**Pismo dotyczące aktu planowania przestrzennego****1. ORGAN, DO KTÓREGO JEST SKŁADANE PISMO**

7.1 Treść⁶⁾: ZGŁASZAM UWAGĘ DO PLANU OGÓLNEGO WROCŁAWIA ODNOŚNIE ŁĄCZNIKA OPOROWSKIEGO (FRAGMENTU PLANOWANEJ DAWNEJ TRASY CZESKIEJ) ORAZ PRZEDŁUŻENIA UL. KWIATKOWSKIEGO (FRAGMENTU DAWNEJ OSI INKUBACJI), KTÓRE — JAKO ELEMENTY NIEZBĘDNE W STRUKTURZE KOMUNIKACYJNEJ MIASTA (DROGI EWAKUACJI, RUCH TRANZYTOWY POZA ZABUDOWĄ MIESZKALNĄ OSIEDLA)

ZAŁĄCZNIK 1 – ŁĄCZNIK OPOROWSKI W POWIĄZANIU Z OSTATNIM ODCINKIEM OSI INKUBACJI WEDŁUG PROJEKTU PLANU OGÓLNEGO WROCŁAWIA Z ZAZNACZENIEM OBSZARÓW ŚWIADCZĄCYCH O ZANIŻENIU PARAMETRÓW TECHNICZNYCH ŁĄCZNIKA (WĘZŁY, PRZEKROJE ULICY). BRAK ODPOWIEDNIEJ WIELKOŚCI WĘZŁA W REJONIE OBWODNICY ŚRÓDMIEJSKIEJ

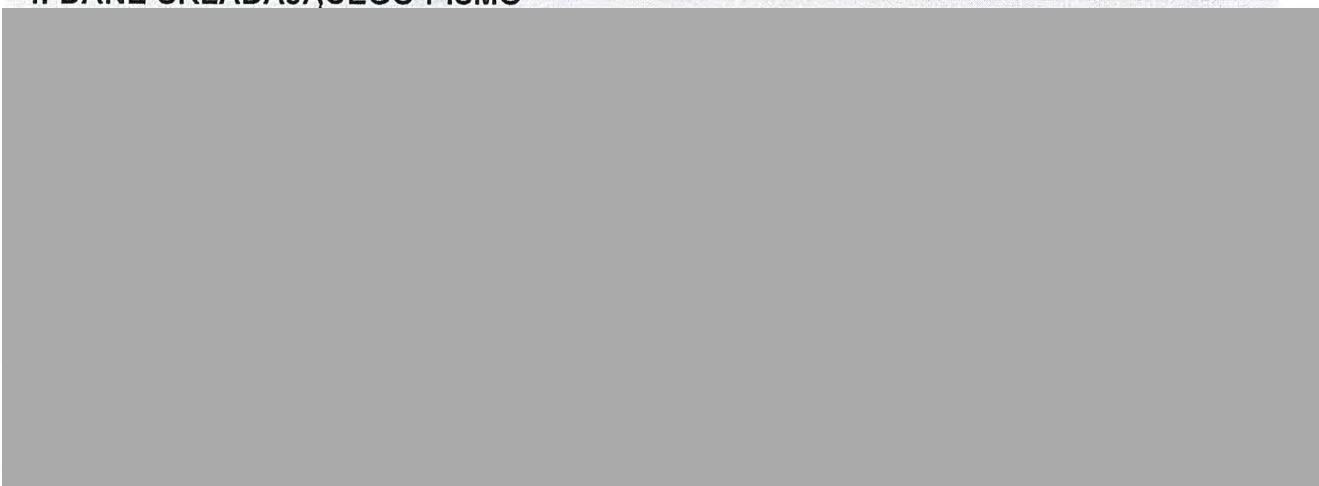
– NALEŻY ZREALIZOWAĆ W KLASIE GP LUB G,
Z WĘZŁAMI KOMUNIKACYJNYMI ODPOWIEDNIMI DLA TEJ KLASY DRÓG. W ODRÓŻNIENIU OD POPRZEDNICH EDYCJI STUDIUM (...) WROCŁAWIA, UKŁAD DROGOWY PROPONOWANY OBECNIE W MIEJSCU ŁĄCZNIKA OPOROWSKIEGO JEST NIESPÓJNY POD WZGLĘDEM PARAMETRÓW TECHNICZNYCH ORAZ FUNKCJONALNYCH Z OSI INKUBACJI. NIE STANIE SIĘ WIĘC ALTERNATYWĄ DLA RUCHU TRANZYTOWEGO ROSNĄCEGO WRAZ Z ROZWOJEM NOWYCH OSIEDLI MIESZKANIOWYCH ORAZ STREFY AKTYWNOŚCI GOSPODARCZEJ.
